con la presente si inviano le Osservazioni contro il Progetto di un impianto eolico codice procedura ID_VIP/ID_MATTIM: 1269 denominato

"Pitigliano" ubicato nei comuni di Pitigliano (GR) e Sorano (GR) costituito da 20 (venti) aerogeneratori di potenza nominale 7,0 MW per un totale

Modulo per la presentazione delle osservazioni per i piani/programmi/progetti sottoposti a procedimenti di valutazione ambientale di competenza statale

“Progetto di un impianto eolico denominato “Pitigliano” ubicato nei comuni di Pitigliano (GR) e Sorano (GR) costituito da 20 (venti) aerogeneratori di potenza nominale 7,0 MW per un totale di 140,0 MW con relative opere connesse ed infrastrutture indispensabili”

IMMAGINE n. 7 Mappa della intervisibilità degli impianti eolici elaborata dall'Associazione nazionale Amici della Terra. La mappa non è aggiornata comunque rende molo bene dell'enorme impatto visivo creato dal cumulo degli impianti.

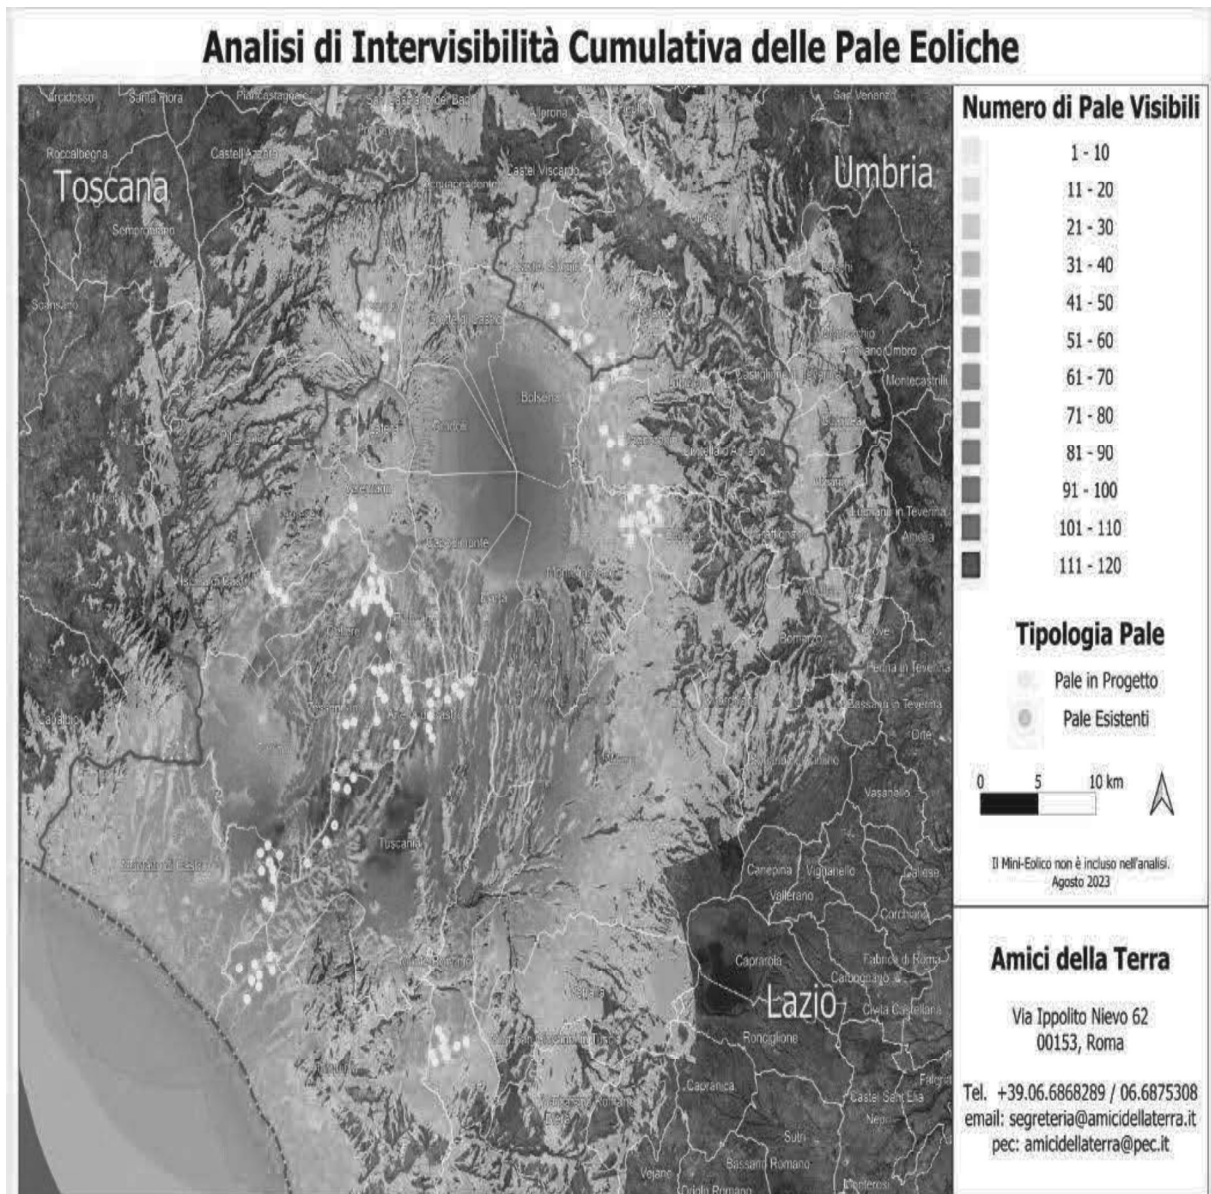
Se agli impianti eolici rappresentati qui sopra che non comprendono sia l'impianto eolico Pitigliano e le altre 14 pale del progetto eolico in verifica amministrativa sempre nel territorio di Pitigliano si aggiungono i migliaia di ettari (7000 fin'ora) di territorio occupato dagli impianti fotovoltaici e agrivoltaici e dalle altre tipologie appare chiaro il numero spropositato degli impianti FER nella bassa toscana e nella Tuscia.
